改善箇所説明図

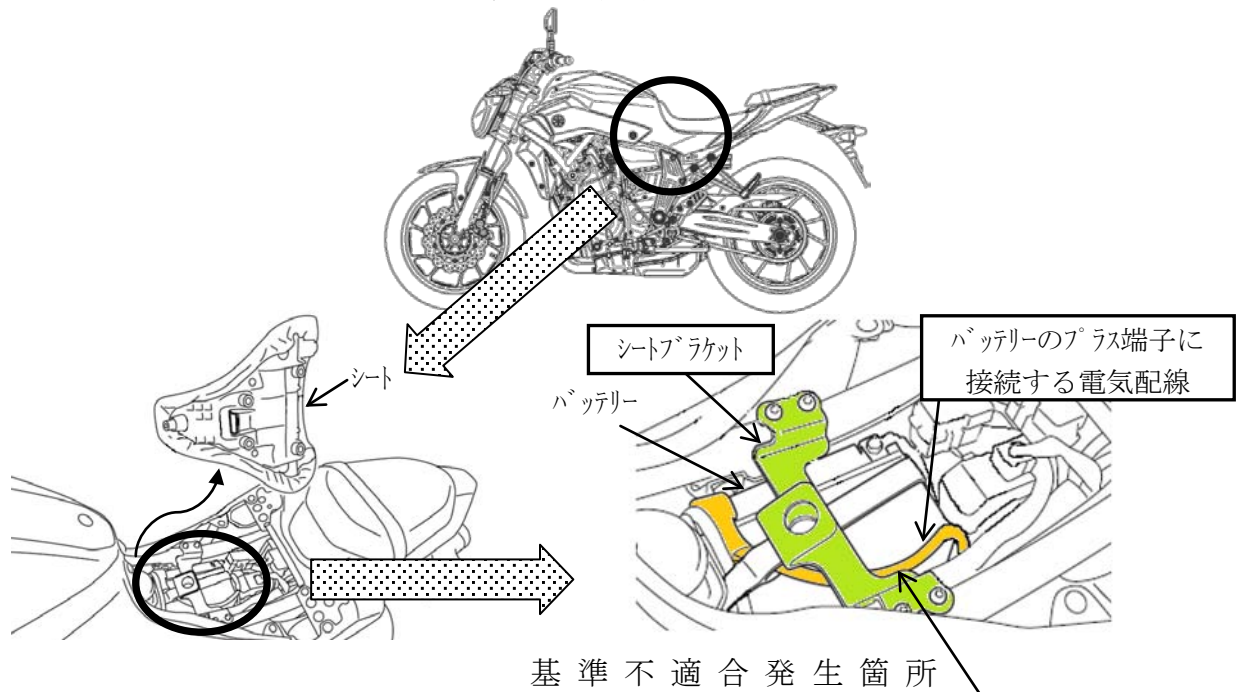
バッテリーのプラス端子に接続する電気配線の長さ及びシートブラケットの形状が不適切なため、電気配線がシートブラケットの上に乗り上げ、シートとシートブラケットの間に挟まることがある。そのため、そのままの状態で使用を続けると、当該電気配線の被覆が損傷し短絡して、最悪の場合、火災に至るおそれがある。

全車両、バッテリーのプラス端子に接続する電気配線及びシートブラケットを対策品に交換するとともに、電気配線にクランプを追加する。また、取扱説明書を修正したものに交換する。

取扱説明書

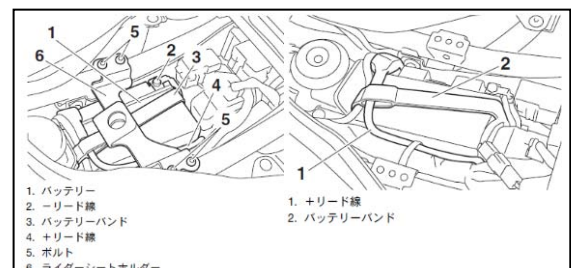
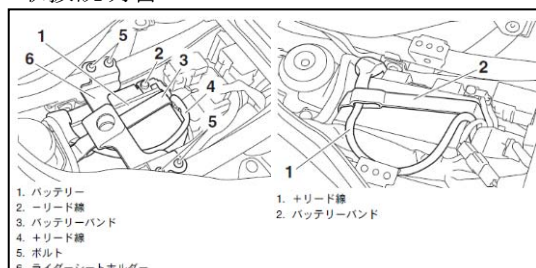
※また、記載ミスがありました、タンク容量、重量、最小回転半径についても修正しました。
